Stellungnahme 1

Schreiben vom 10.06.2019, 13.06.2019 und 06.12.2019

Einwendungen / Verbesserungsvorschläge zum neuen Bebauungsplan Parksiedlung Nord-Ost II 2019
Die Neuplanung Parksiedlung Nord-Ost II erscheint zielführender als die mittlerweile verworfene erste, flächenintensivere und enge Reihenhausbebauung mit den mehrgeschossigen Gebäuden am Rande des Baugebietes. Die neu geplanten asymmetrischen Wohnblöcke sollten aber ca. 10 Meter in Richtung Norden am Hang nach unten "geschoben" werden. Dies würde deren "gefühlte" und sichtbare Höhe von Süden her um ca. 4-5 Meter reduzieren.

**Bebauungsplan 12.18
Parksiedlung N.O
124 WOHN EINHEITEN! Mit 16
Reihenhäusern in der Mitte,
(Verbreitert), 3 Wohngeschosse,
sowie 4 Garagen im Haus**

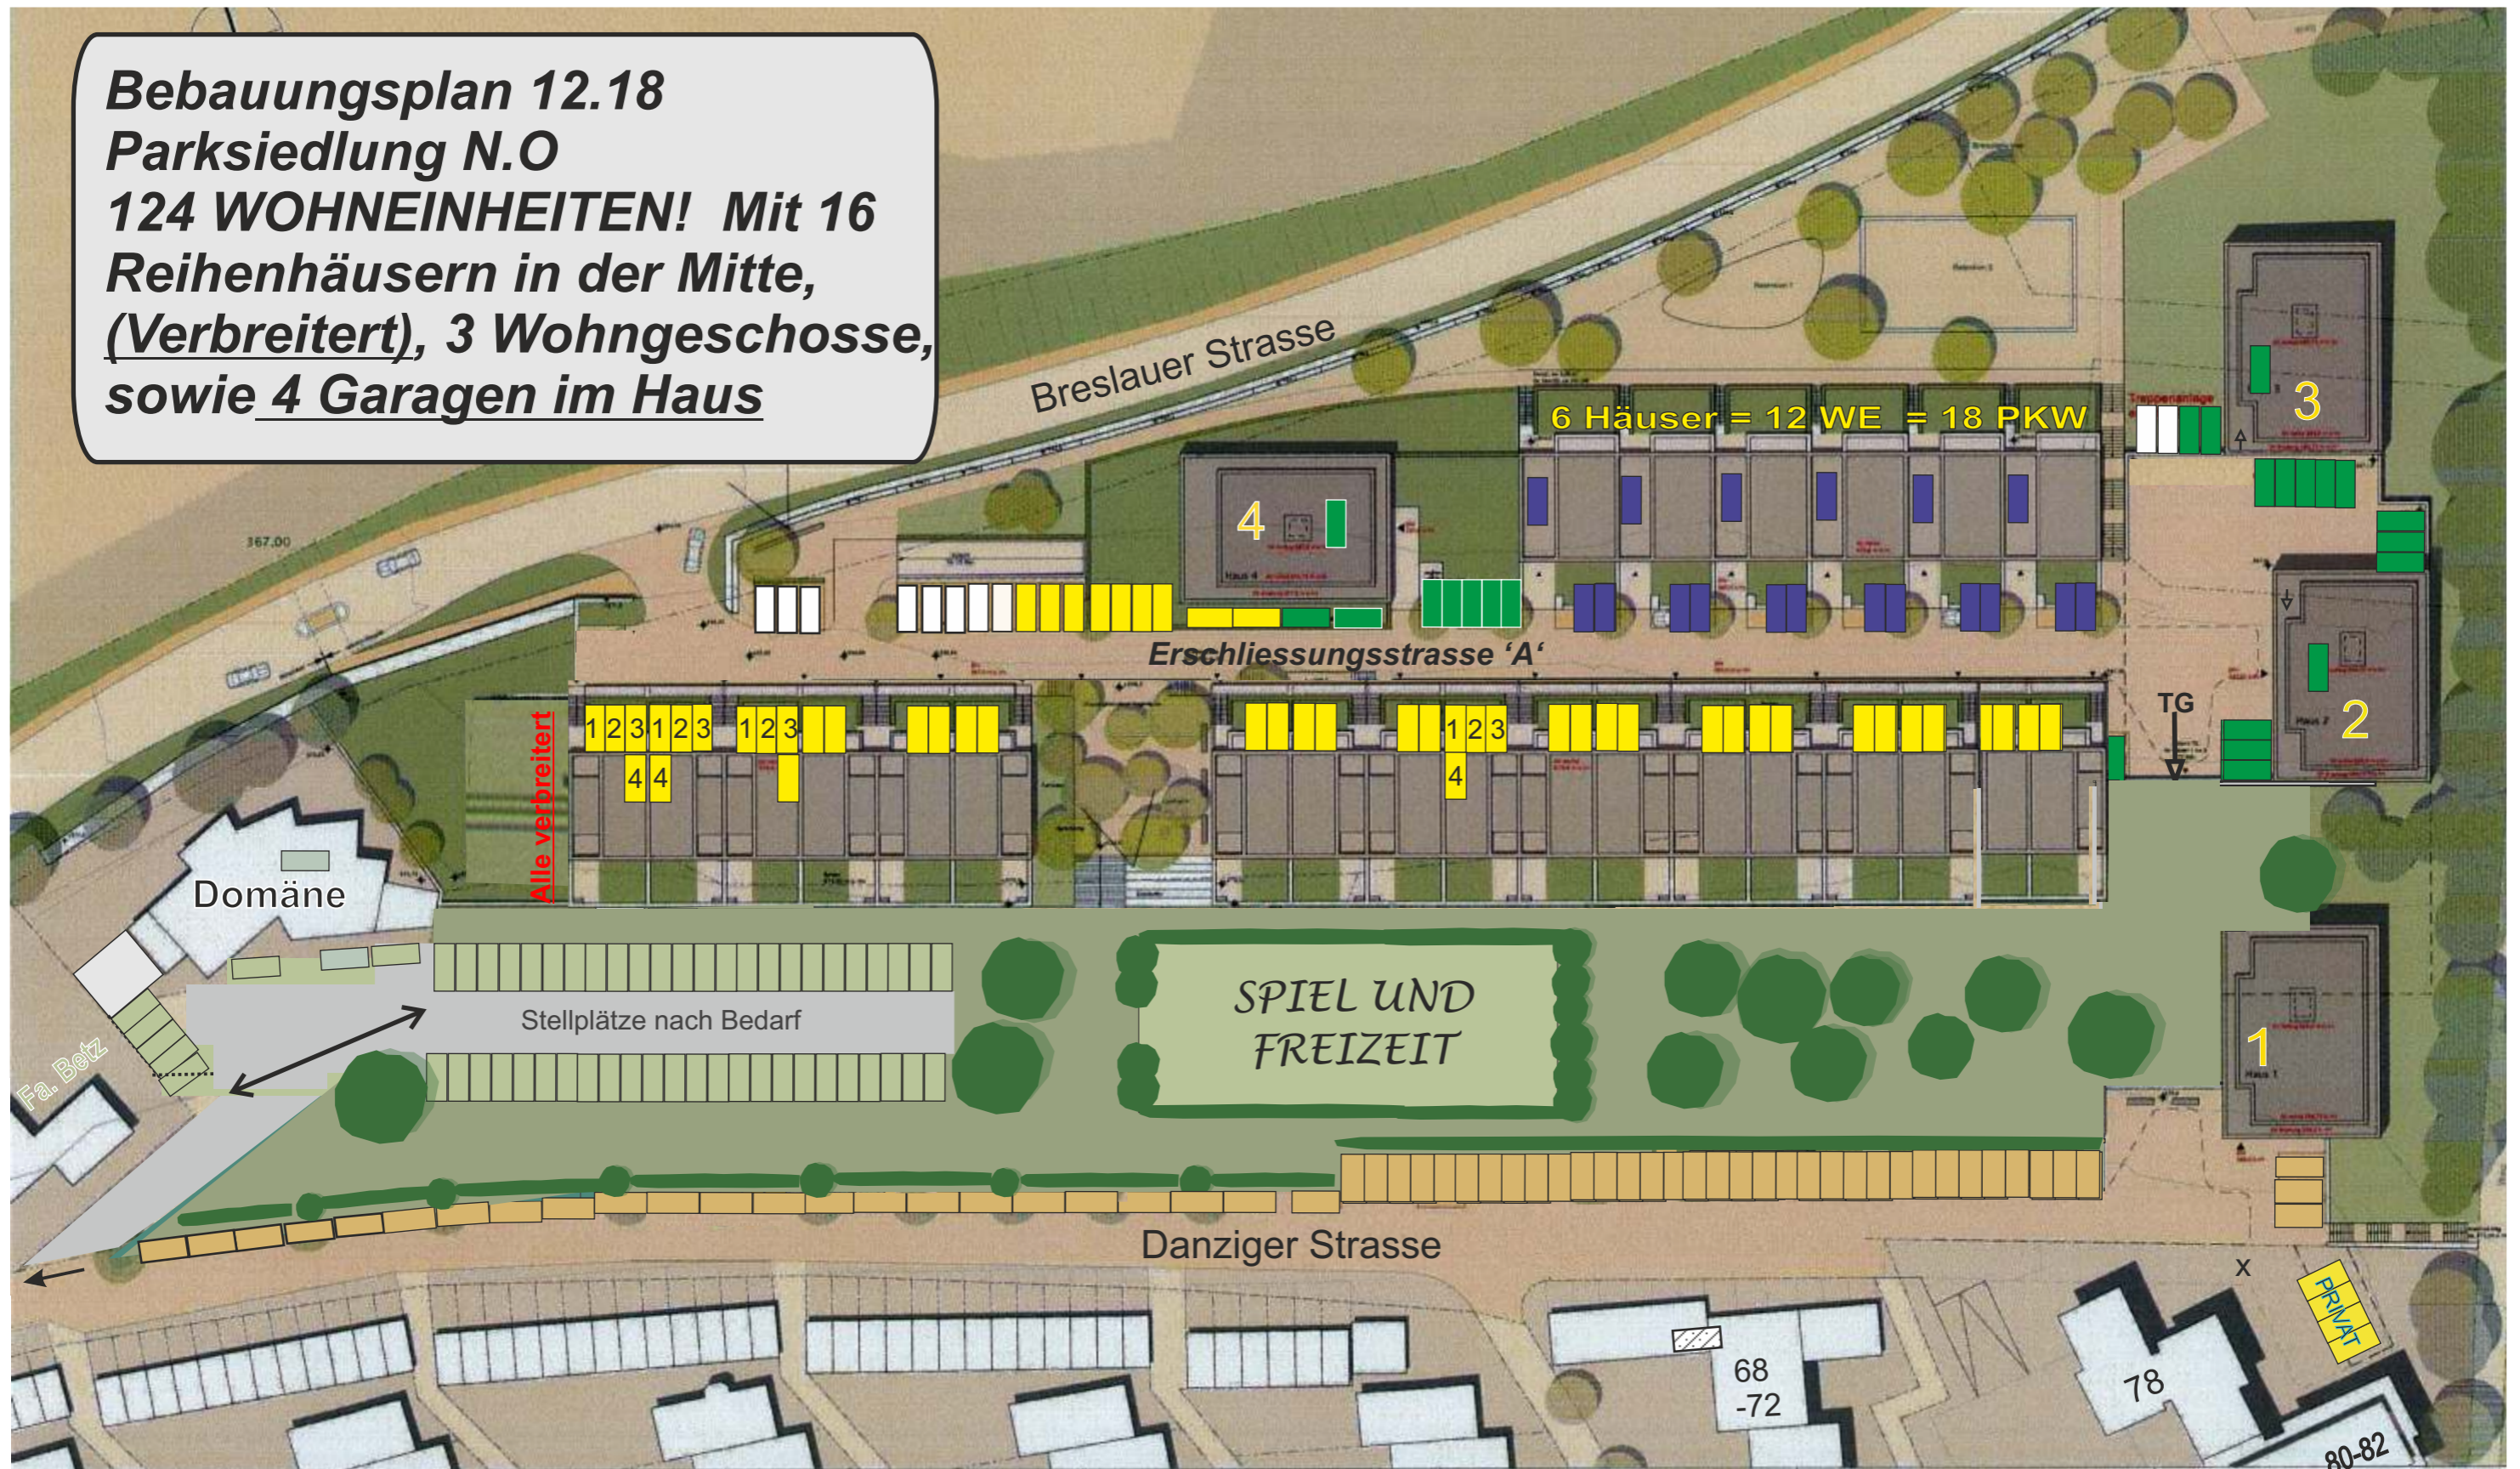
Dieser Bebauungsvorschlag ist der Stadt Ostfildern und dem Bauherrn lange bekannt! Er basiert auf dem siegreichen Entwurf, der ca. 9 Jahre lang mit Nachdruck als beste Lösung verfolgt wurde!
Er ist geeignet, die Geamtproblematik am besten zu lösen!
